Nasz znak: ZOZ.XI.5/272/6/1/19

data 19.03.2019 r.

DOTYCZY: Zapytań do postępowania prowadzonego w trybie przetargu nieograniczonego nr 6/19/ZP na „Zakup wraz z dostawą artykułów medycznych – procedura powtórzona”

Pakiet nr 5, pozycja 3-4

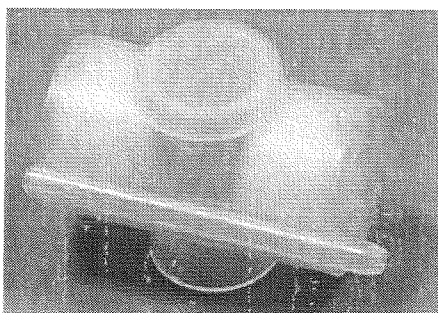
Czy Zamawiający dopuści maski do tlenoterapii w uniwersalnym rozmiarze, w zestawie z 2 dyszami – białą, która umożliwia wybór średnich stężeń przepływu (35%, 40% i 50%) oraz zieloną, która umożliwia ustawienie niskich stężeń (24%, 28%, 30%)?

Odpowiedź: Tak, Zamawiający dopuszcza.

Zestaw do zakładania szwów

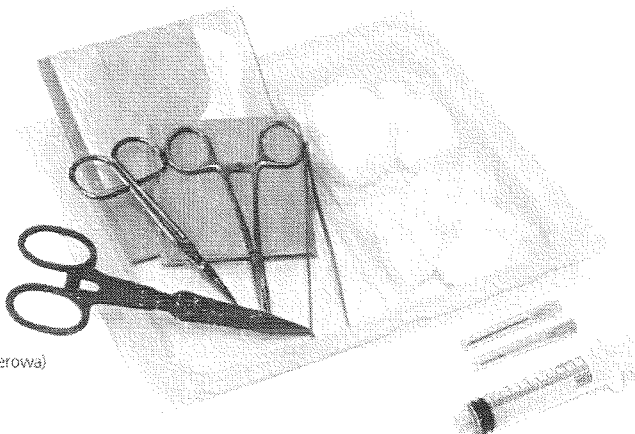
- Czy Zamawiający dopuści możliwość zaoferowania zestawu do zakładania szwów o poniższym składzie:

- 1 x kieszkyki plastikowe, 14 cm
- 1 x pęseta metalowa chirurgiczna, 12 cm
- 6 x tampon z gazy bawełnianej (tupfer), wielkość ściwki
- 1 x igłotrzymacz, 12 cm
- 1 x nożyczki metalowe ostro/ostre, 11 cm
- 1 x strzykawka typu Luer-Lock 10 ml (zapakowana)
- 1 x igła 1,2 x 40 mm,
- 18G x 1 1/2, różowa (zapakowana)
- 1 x igła 0,8 x 40 mm, 21G x 1 1/2,
- zielona (zapakowana)
- 1 x serweta włókninowa, 50 x 50 cm (barierowa)
- z przyklepnym otworem 5 x 10 cm
- 1 x serweta włókninowa nieprzyklepna, 60 x 60 cm (barierowa)

Odpowiedź: Tak, Zamawiający dopuszcza.

Zdjęcie poglądowe

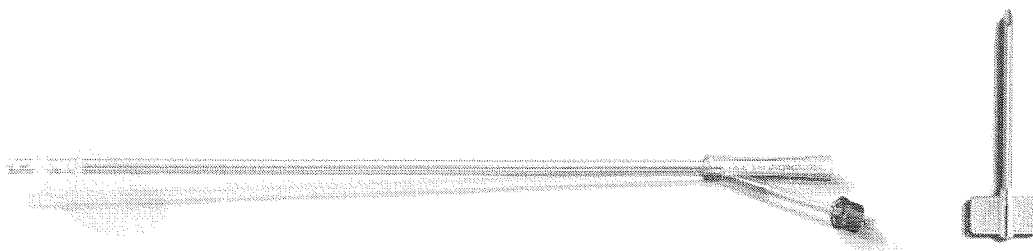
Czy zamawiający dopuści do zaoferowania wysokiej jakości i atrakcyjnej cenie, zestaw do cystostomii (europejskiego producenta wg poniższej charakterystyki,) który obecnie używa: Zestaw do nadłonowego drenażu pęcherza moczowego z cewnikiem typu Foley z rozrywalną kaniulą z tworzywa sztucznego, cewnik typu Foley (12lub 14Fr) wykonany z silikonu z otwartym zakończeniem długości 41 cm, balon 5 ml, zatyczka do cewnika. Dołączony również worek na mocz o pojemności 2l?

Odpowiedź: Tak, Zamawiający dopuszcza.

Zdjęcie poglądowe

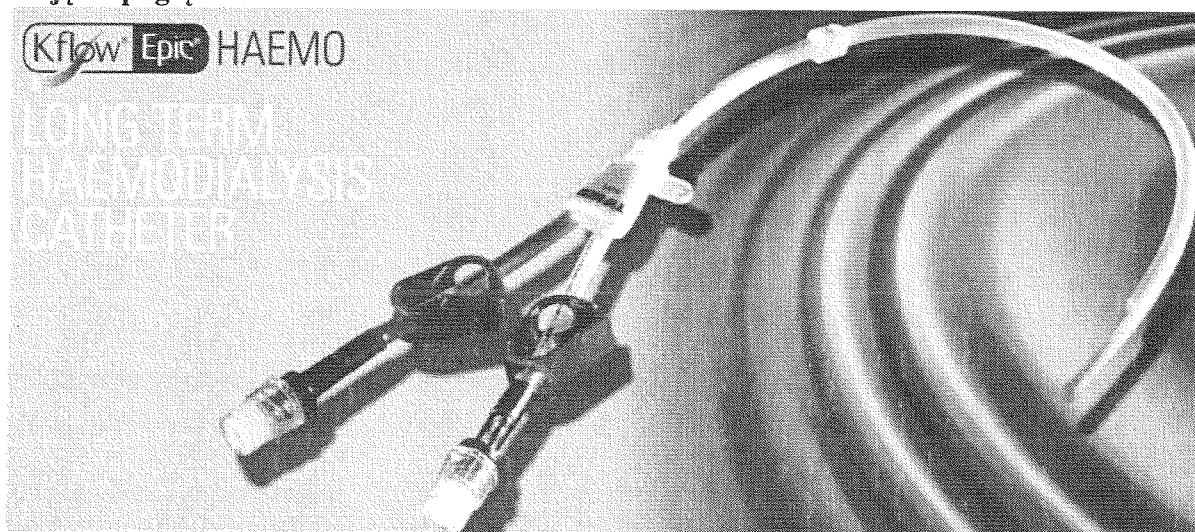
Czy zamawiający dopuści do zaoferowania wysokiej jakości i w atrakcyjnej cenie produkt europejskiego producenta wg poniższej specyfikacji:

Zestaw z cewnikiem do długotrwałego dostępu naczyniowego do hemodializy: - cewnik o rozmiarze 14lub 16 Fr charakteryzujący się wysokimi przepływami 400 ml/min; - przekrój cewnika "podwójne D"; - cewnik zakończony niesymetrycznie - różnica 3 cm pomiędzy kanałem żylnym a tętniczym. Cewnik wykonany z termoplastycznego poliuretanu (carbothan); - posiada mufę poliesterową; - ramiona cewnika wykonane z termoplastycznego poliuretanu, kodowane kolorami zaciski, zakończone koreczkami; - długość cewnika do mufy: 19, 23, 27, 31, 35 cm;

W skład zestawu wchodzi:* cewnik z nadrukiem pojemności kanałów na ramionach cewnika i grubości cewnika na rozgałęźniku, *igła typu Y 18g/1,25mm x 7cm z bocznym portem, wysokiej jakości prowadnica nitinolowa typu J o grubości 0,035"/0,089mmx 70cm umieszczona w skalowanym podajniku z ząbkowym rolką do łatwiejszej aplikacji,* rozszerzadła: dwa rozszerzadła plus trzecie rozszerzadło z rozrywalną koszulką roboczą (zawiera zastawkę hemostatyczną),* bagnet do tunelizacji 18cm,* strzykawka 10ml,* skalpel 11, * 2 nakrętki/ koreczki, *skrzydełka do przyszywania cewnika oraz dodatkowo plaster z rzepem do bezszwowego zamocowania cewnika, 2 opatrunki w formie plastra ,naklejka identyfikacyjna pacjenta. Cewniki dostępne w wersji prostej i zagiętej. Zestawy pakowane sterylne z pełną i dokładną charakterystyką składu zestawu na opakowaniu wraz 2 naklejkami z nr kat , nr serii, terminem przydatności do wklejenia np. w kartę pacjenta dla identyfikacji konkretnego cewnika ?

Odpowiedź: Zgodnie z zapisami SIWZ.

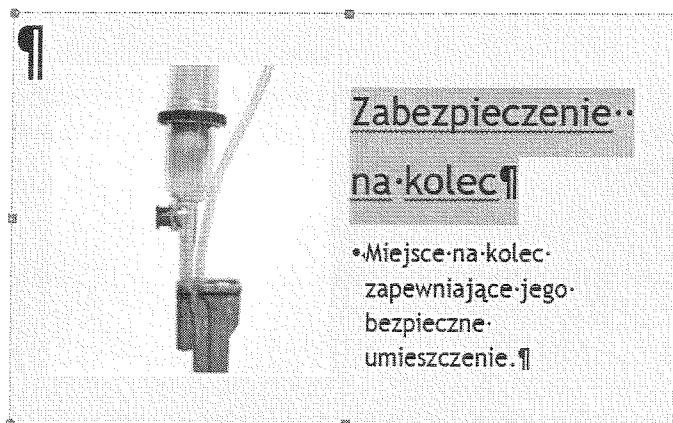
Czy Zamawiający oczekuje aby dren przyrządu był dodatkowo unieruchomiony opaską wewnątrz opakowania i po wyjęciu z opakowania?

Odpowiedź: Zamawiający dopuszcza, nie wymaga.
